Nr. disegno: 14-214-mn/1		Codice articolo definitivo: U12968.N		Descrizione: maniglia int. 320		Riferim. art. provv.: 14-087		Tolleranze:				Tutto quanto qui riprodotto è di proprietà della COSMA s.p.a. ne è vietata la vendita qualsiasi riproduzione totale o parziale e qualsiasi uso non espressamente autorizzato per iscritto.	 COSMA di O.CITTERIO S.p.A. Via Marconi 15 - 23883 Cassago (LC) tel. 0399210660 fax 039 656916 email: cosma @ppcosma.com
Disegnato da: Cuccovillo D.	Data: 8/7/2014	Controllato da: Citterio Paolo	Data: 9/12/2014	Modifica 1): modifica dello spessore da 6 a 6.6mm richiesta dal fornitore per evitare la deformazione della maniglia		Data: 19/12/2014	Unità: mm		Materiale: zama				
Annotazioni:		Scala: SCALA 1:1		Modifica 2):		Peso: 168gr							
				Modifica 3):

SEZIONE AA-AA

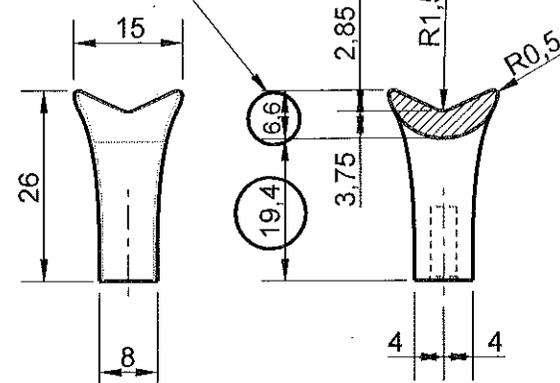
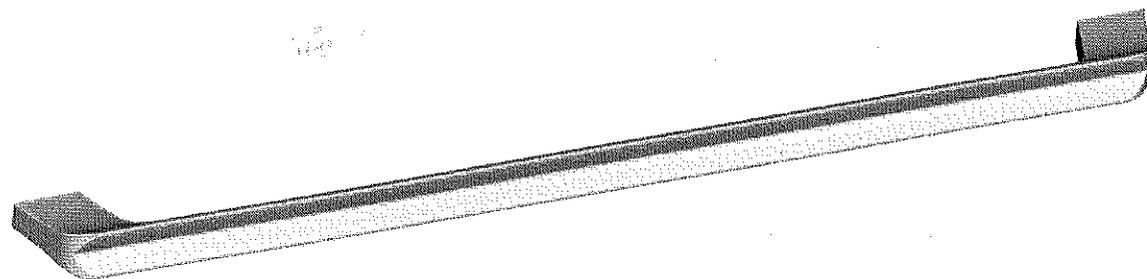
19/12/2014: modifica dello spessore da 6 a 6.6

19/12/2014: INCREASED THICKNESS FROM 6 TO 6.6

(TO AVOID THE HANDLE DEFORMATION)
